Oggetto: invio delle Osservazioni delle associazioni ambientaliste sulle integrazioni, di cui alla richiesta della Commissione tecnica di VIA-VIA e VAS, pubblicate da LTF SaS il 24 gennaio 2011 nell'ambito della procedura di VIA, ex art. 165 del Dlgs. n. 163/2006, riguardante il progetto la parte comune italo-francese della Nuova linea ad AV Torino-Lione, individuata quale *soluzione progetto preliminare in variante* – Richiesta di ripubblicazione ai fini della VIA

Osservazioni delle Associazioni Ambientaliste

alle integrazioni fornite da LTF SaS

sul progetto preliminare della NLTL – tratta internazionale

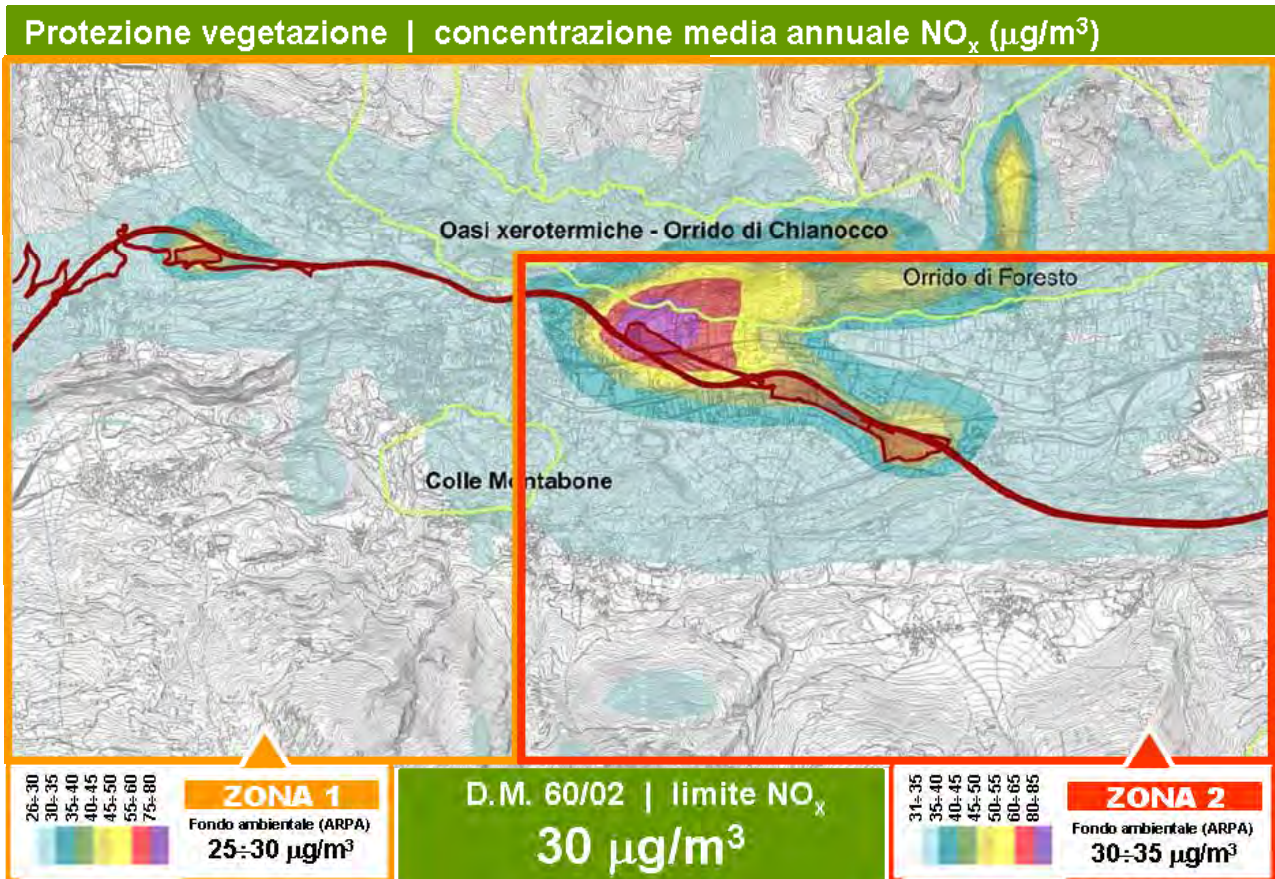
Se ne deduce facilmente che se proprio si volesse realizzare il miglior raccordo di Chiomonte (ma anche e a maggior ragione di Exilles e del suo millenario forte) alla A32 la scelta potrebbe ricadere su una tratta ben più idonea che è quella a monte del viadotto della Ramat che si trova sempre tra due ingressi di galleria e a ridosso di uno dei due, ma su una tratta all’aperto lunga quasi il doppio, con un raggio di curvatura più ampio, un microclima molto più favorevole, una maggior distanza dall’area sensibile agricola e un paio di km almeno dall’area archeologica di equilibrio precario. Ma soprattutto a ridosso dell’innesto della strada di Ramat e delle vigne con la Statale 24 immediatamente a monte dell’abitato che risulterebbe facilmente accessibile senza dovere realizzare opere accessorie a un eventuale svincolo che avrebbe caratteristiche geometriche del tutto paragonabili con quello della Maddalena (che peraltro è già sede, proprio presso l’imbocco ovest del viadotto della Ramat e la galleria del Cels, di una uscita di sicurezza sulla viabilità ordinaria - idonea al rapido entra/esci di mezzi antincendio e di soccorso - come quella già esistente presso il viadotto successivo della Maddalena, lato Giaglione).

Ma pare evidente a tutti che così sarebbe più difficile accollare i costi a RFI SpA e sarebbe la concessionaria autostradale a dover utilizzare parte dei profitti per la realizzazione dell’opera.

E proprio l’esistenza di uno svincolo di servizio a valle del viadotto della Maddalena apre un altro interrogativo inquietante nel caso in cui lo svincolo (come prospettato nella soluzione meno costosa) dovesse svolgere la sola funzione di servizio per l’entra/esci di macchinari di cantiere e detriti di scavo:

- Perché si tratterebbe di un intervento con caratteristiche paragonabili a quello esistente (il cui limite più grande sarebbe costituito dall’adeguamento di alcune decine di metri di una strada in terra battuta e dal ponte (peraltro di recente rifacimento) sul torrente Clarea.

Ricadute al suolo delle emissioni in fase di costruzione
sovrapposte al fondo ambientale indicato da ARPA Piemonte

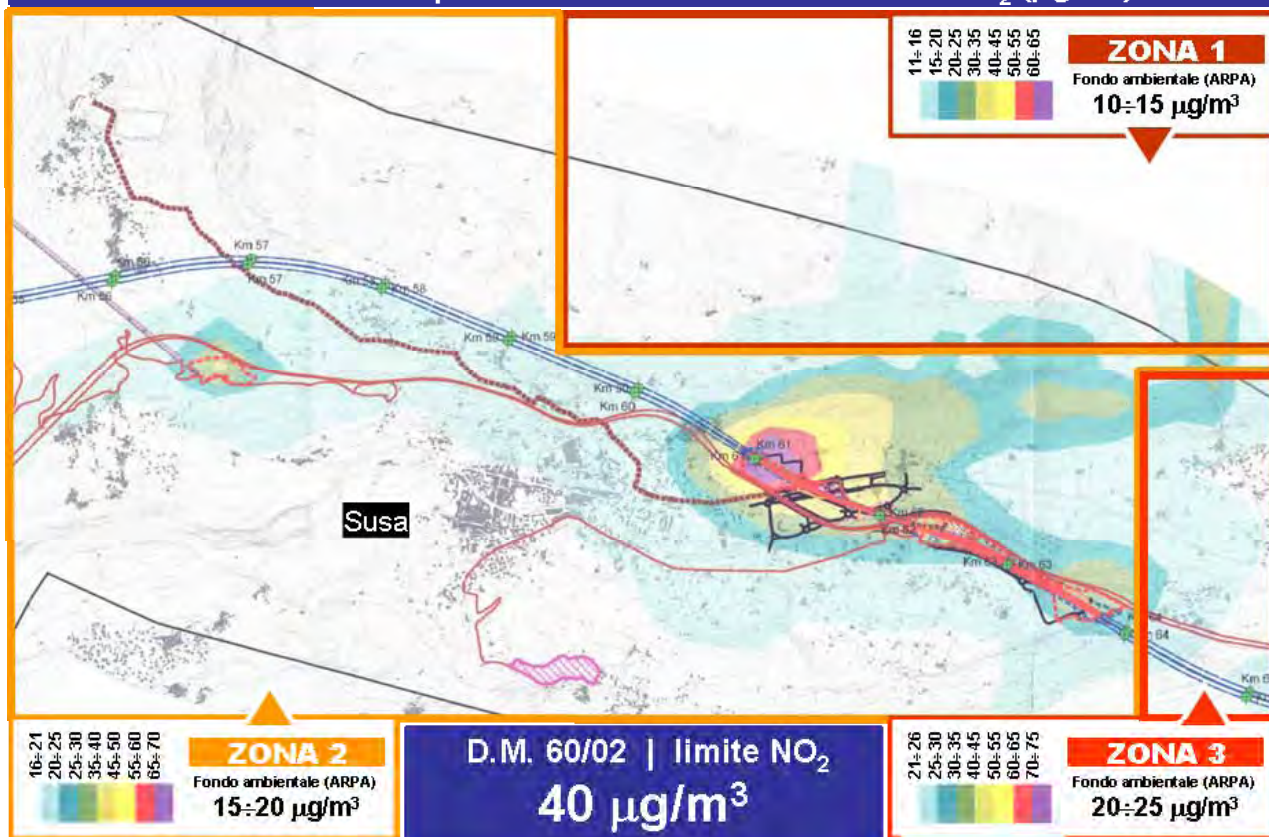
A pag. 60 si ribadisce che l'emissione di NOx sarà superiore ai 30 mg/mc oltre i confini del SIC Oasi xerothermiche. In realtà le concentrazioni sembrerebbero persino superiori e ricadenti su un'area più vasta (C30_109G_55-01-09_30-0G_NOXCUM_Comm VIA Rich 9h_0, planimetria).
